REGIERUNGSPRÄSIDIUM KARLSRUHE
DIE ABTEILUNGSPRÄSIDENTIN
ABTEILUNG 5 - UMWELT

AKtenzeichen 53.1 – 8961.40 / RHWD XXXIX

Projekt Rheinhochwasserdamm RHWD XXXIX

Ihr Schreiben vom 11.03.2019

Infografik: HOLGER TUTTAS MEDIA 1

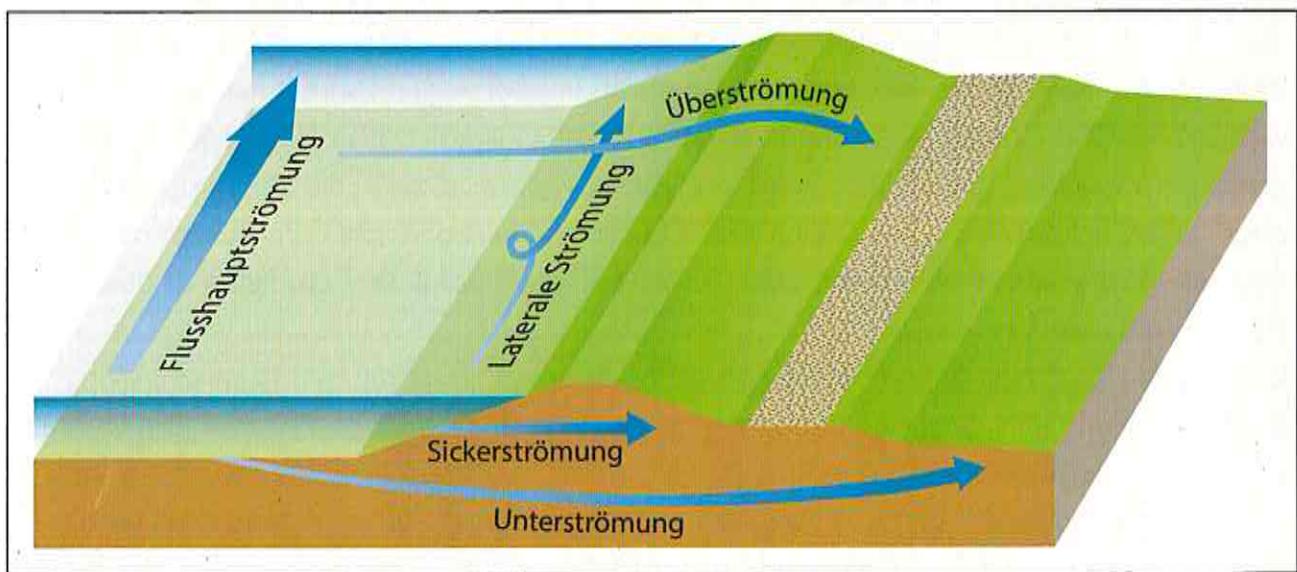
Beim Damm- und Deichbau wird oft der Begriff Strömungen verwendet. Hierbei ist zu berücksichtigen, dass es verschiedene Arten von Strömungen gibt, die im Planungsprozess bislang immer nur mit „Strömungen“ bezeichnet wurden. Mit der untenstehenden Infografik sind die verschiedenen Strömungsarten verständlicher dargestellt und unterschieden.

- Die **Flusshauptströmung** in Flussmitte entspricht der Fließrichtung des Rheins.
- Von der **lateralen Strömung** spricht man, wenn die Flussströmung am Rand des Gewässers am Ufer oder am Damm entlang fließt. Insbesondere im Bereich der Innenkurve sind hierbei geringere Strömungsgeschwindigkeiten im Verhältnis zur Hauptströmung zu erwarten. An Strömungshindernissen wie Bäumen, die in der Dammböschung stehen, kann es aber zu Verwirbelungen kommen. Diese Verwirbelungen können die geschlossene Grasnarbe angreifen und so Sickerströmung durch den Damm hindurch begünstigen oder sogar den Dammkörper selbst durch Erosion gefährden.

- Steigt das Wasser bei einem Extremhochwasser höher als die Dammoberkante kommt es zu einer **Überströmung** des Bauwerks. Dabei kann die landseitige Böschung durch Erosion der Oberfläche angegriffen werden. Wird dieser Prozess, zum Beispiel durch eine entsprechende Dammverteidigung mit Sandsäcken, nicht gestoppt, kann es zu einem Bruch des Dammes führen.

- Die **Sickerströmungen** stehen senkrecht zur Dammachse. Da Erddämme nie völlig dicht sind, stellt sich bei auf der Wasserseite anstehendem Wasser eine Si-

ckerströmung durch den Damm hindurch zur Landseite ein. Je größer der Höhenunterschied von Wasserspiegel auf der Wasserseite und des Geländes auf der Landseite und die Durchlässigkeit des Dammkörpers ist, desto größer ist die Sickerströmung. Entlang von Wurzeln kann das Sickerwasser schneller strömen und es besteht die Gefahr, dass feines Erdmaterial ausgetragen wird. Dieser Erosionsprozess kann den Damm beschädigen und sogar zum Versagen des Bauwerks führen.

- Die Strömung von der Wasserseite zur (trockenen) Landseite unter dem Damm hindurch wird als **Unterströmung** bezeichnet. Tritt die Unterströmung auf der Landseite des Damms aus, spricht man von einem Quelltrichter. Um zu vermeiden, dass hierbei mittransportiertes Bodenmaterial zur rückschreitenden Erosion im Dammuntergrund führt, werden sogenannte *ikrit*-Flächen im Dammhinterland aufgefüllt. Dies wird insbesondere im Abschnitt der Kleingärten stellenweise erforderlich.
